# Nota Zienswijzen

Ontwerpbestemmingsplan

Harmonieplein Zuidblok

Datum: 30 januari 2024

*Uitsnede tekening bestaande parkeerplaatsen plangebied*

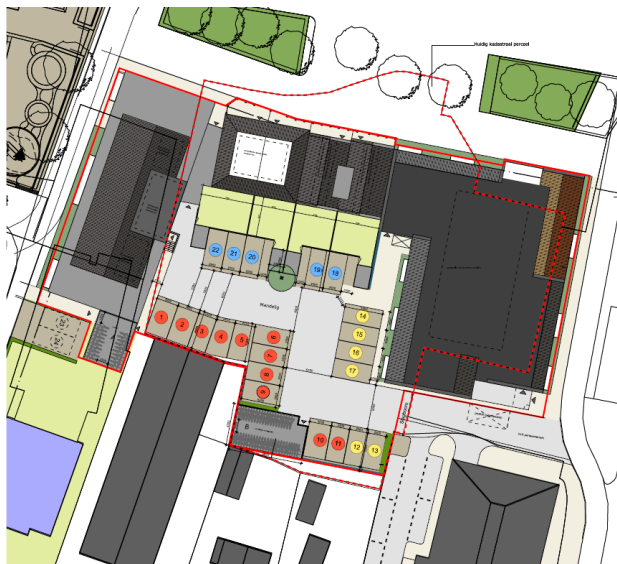
### 2.5.3 Hoeveel parkeerplaatsen worden gerealiseerd in het plangebied?

Het plan om een parkeerkelder voor 31 parkeerplaatsen te realiseren onder het noordblok is financieel niet langer haalbaar. In totaal kunnen er nu dus 97 parkeerplaatsen worden gerealiseerd. Van deze 97 parkeerplaatsen zijn 42 parkeerplaatsen nu al aanwezig. Met andere woorden, naast de 42 al bestaande parkeerplaatsen kunnen nog 55 extra parkeerplaatsen worden aangelegd in het plangebied ten behoeve van het noordblok en zuidblok.

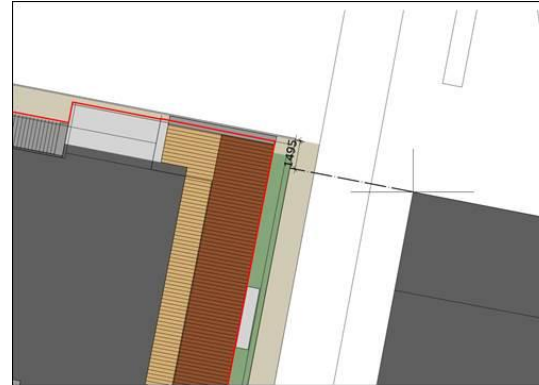
2	In het ontwerpbestemmingsplan wordt gesteld dat de bewoners van de zorgappartementen geen parkeerplaatsen nodig hebben en dat hun partners/bezoekers in de buurt een parkeerplaats zullen moeten zoeken. Naar mijn idee staat niet vast dat de bewoners van deze (zorg)appartementen nooit een parkeerplaats nodig zullen hebben en bevreemd het mij dat er voor de partners van de bewoners geen bezoekersparkeerplaatsen worden gerealiseerd. Ik ben dan ook van mening dat ten onrechte geen rekening is gehouden met de zorgappartementen en de partners van de bewoners in de berekening van het benodigde aantal parkeerplaatsen. Punt daarbij is dat in de communicatie van de gemeente aan de omwonenden (tijdens de overlegmomenten van de klankbordgroep) duidelijk de optie wordt opengehouden dat het 'zorgcomplex', zoals dit nu staat omschreven, na het vertrek van de aankomende huurder Careyn, wordt veranderd in sociale huurwoningen. Het bestemmingsplan spreekt immers van sociale woningbouw. De gemeente heeft aangegeven dat Careyn voor 5 jaar heeft getekend, maar dat niet duidelijk is dat dit na deze 5 jaar wordt voortgezet. Indien Careyn niet langer huurt zal er dus een chronisch tekort	In het Zuidblok worden 50 woningen gerealiseerd waarvan 24 sociale huurwoningen met zorglabel, 12 middeldure huurwoningen, 9 koopappartementen, 4 grondgebonden woningen en herstel van de monumentale villa aan de Gaslaan. Omdat de zorgwoningen als sociale huurwoningen worden verhuurd, is in de parkeerbalans rekening gehouden met de norm voor dit type woningen, namelijk 1,2 parkeerplaats per woning. Deze norm is hoger dan voor zorgwoningen. Zie verder de thematische beantwoording in hoofdstuk 2 paragraaf 2.5 onder 2.5.1, 2.5.2, 2.5.6.

aan parkeerplaatsen zijn voor de nieuwe bewoners van deze appartementen, waardoor de parkeeroverlast voor de omwonenden behoorlijk wordt vergroot. Het 'zorgcomplex' bestaat op dit moment uit 34 appartementen en een ruimte die, indien de omstandigheden dit vereisen, omgezet kunnen worden tot twee extra zorgwoningen. Voor het aantal van 36 appartementen, die dan vallen onder de sociale woningbouw, zijn in dat geval dan minimaal 36 parkeerplaatsen nodig, waarin in dit plan niet is voorzien.	
3	Ik heb het grondstuk tussen mijn kadastrale erfgrens en de theaterzaal en kleedkamers van theater 't Zand al sinds 1986 onafgebroken in bezit. Dit grondstuk maakt al meer dan 30 jaar onderdeel uit van mijn tuin en is sindsdien nooit meer door de gemeente of daaropvolgende eigenaren gebruikt. De tuin is, inclusief deze grond, de afgelopen 30 jaar als één geheel onderhouden. Mijn tuin, inclusief het besprokene grondstuk, is volledig omheind en maakt geen onderdeel uit van de publieke ruimte. Gelet hierop ben ik door verjaring eigenaar geworden van het stuk grond. Ik verzoek u mee te werken aan de kadastrale splitsing en de inschrijving van verkrijging van eigendom op te laten nemen in de openbare registers.	Uw verzoek is privaatrechtelijk van aard. U moet hierover tot overeenstemming komen met de huidige eigenaar en zaken notarieel laten vastleggen alvorens tot een kadastrale wijziging kan worden overgegaan. Dit zijn zaken die de gemeente niet regelt in het kader van het bestemmingsplan. Als blijkt dat op grond van de overeenkomst tussen u beiden een stuk grond alsnog de bestemming tuin toegekend moet krijgen dan kunnen wij dat wel in het bestemmingsplan regelen.
